泊発電所3号炉 DB基準適合性 比較表

第9条 溢水による損傷の防止等 (別添1 添付資料17)

第9条 溢水による損傷の防止等（別添1添付資料19）

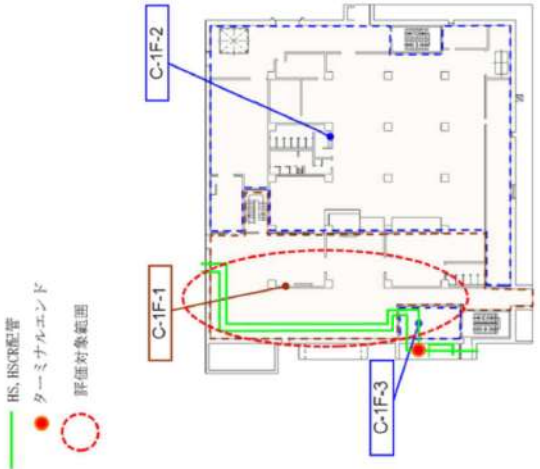
大阪発電所3/4号炉	女川原子力発電所2号炉	泊発電所3号炉	相違理由
	<div data-bbox="745 178 831 448" style="border: 1px solid black; padding: 5px;"> <p>【評価内容】                      RCIへの蒸気供給ライン (RS-109, RS-562-1, RCI-6-2) の想定破壊除外</p> </div> <div data-bbox="712 687 808 1007" style="margin-top: 20px;"> <p>HS, RSCB記号 ● ターミナルエント                      原子炉棟（二次冷却施設）境界                      評価対象範囲</p> </div> <div data-bbox="815 480 1263 975" style="text-align: center; margin-top: 20px;"> </div> <div data-bbox="745 1031 1218 1054" style="text-align: center; margin-top: 10px;"> <p>図1 原子炉建屋原子炉棟における蒸気影響評価(4/4)</p> </div>		<p>【女川】                      記載方針の相違                      ・大阪審査実績の反映</p>
